Mission régionale d'autorité environnementale
BOURGOGNE - FRANCHE - COMTÉ

**Avis de la Mission Régionale d'Autorité environnementale
de Bourgogne-Franche-Comté
sur le projet de centrale photovoltaïque au sol des Sincés
sur la commune de Saint-Privé (89)**

N °BFC-2023-3645

Carte de synthèse des enjeux écologiques (source : dossier)

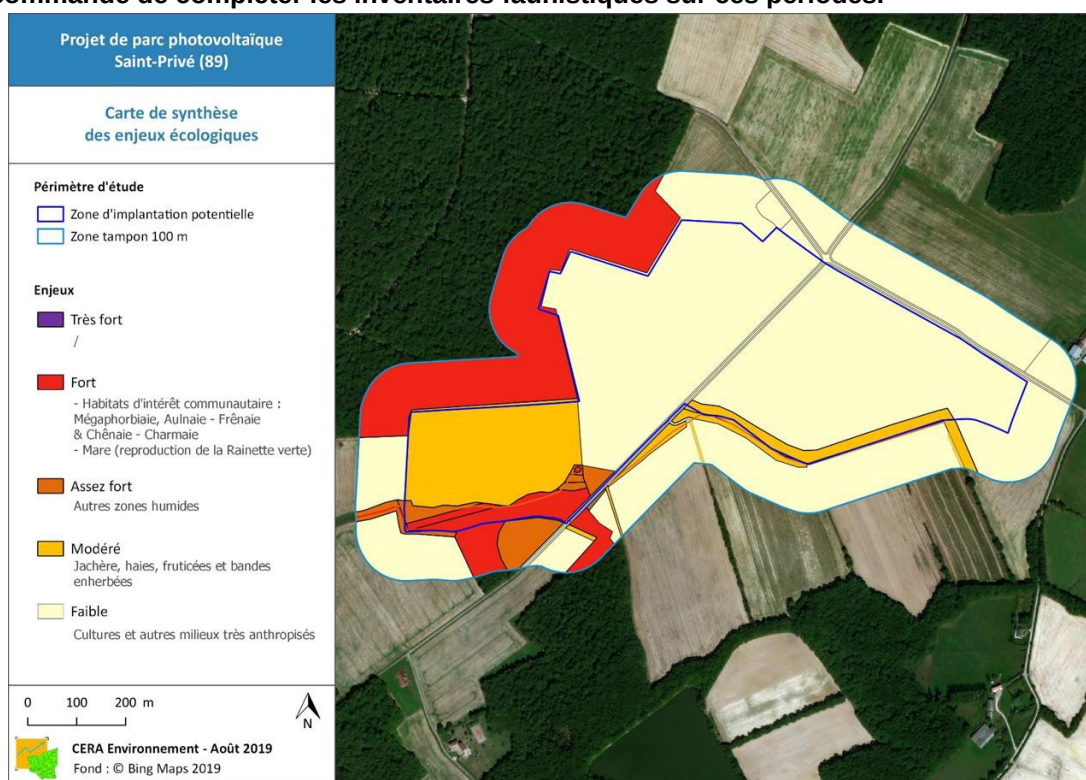
Concernant les habitats, quatre habitats, dont trois d'intérêt communautaire, sont recensés avec un enjeu de conservation fort : la chênaie-charmaie en bordure nord de la ZIP, le cours d'eau, la ripisylve en aulnaie-frênaie, la mégaphorbiaie dans la partie sud-ouest. D'autres habitats (milieux humides) sont évalués avec un enjeu assez fort (mare, saussaie (saulaie), coupe forestière, fossé). Ces différents habitats situés au sud et à l'ouest de la ZIP, font l'objet de mesures d'évitement (variante 3 du projet), de même que les haies, jachères, fruticées (enjeu modéré). Seul une partie de la bande enherbée le long du cours d'eau est impactée.

Concernant la flore, l'étude d'impact indique que la ZIP est occupée à 90 % par des cultures céréalières décrites comme intensives²⁵ et accueillant une flore pauvre. Les inventaires de terrains réalisés en 2019 révèlent une importante richesse floristique (140 espèces recensées), dont 11 espèces ayant des indices « assez rare » ou supérieur d'après le CBNBP²⁶, et 4 sont d'intérêt patrimonial. La station de flore patrimoniale située au sud-ouest de la ZIP fait l'objet d'une mesure d'évitement (variante 3 du projet). L'étude ne tient pas compte des modifications des pratiques agricoles intervenues en 2019 (les parcelles sont passées en agriculture biologique) et en 2020 (la parcelle sud-est est passée en prairie temporaire de 5 ans et plus)²⁷. **La MRAe recommande de réévaluer le niveau d'enjeu sur la flore en actualisant les inventaires au vu de l'évolution des parcelles (agriculture biologique) et de proposer des mesures ERC adaptées.**

- l'avifaune protégée et/ou patrimoniale (enjeux assez-forts à forts) nichant selon les espèces dans les milieux ouverts ou semi-ouverts, les milieux forestiers ou buissonnants, notamment l'Oedicnème criard et le Pic mar (inscrits à l'annexe 1 de la Directive Oiseaux) et le Bruant jaune, la Linotte mélodieuse, l'Alouette des champs et le Tarier pâtre (espèces inscrites sur la liste rouge nationale). Le Faucon crécerelle fréquente aussi la ZIP pour la chasse et est identifié nicheur possible²⁸.
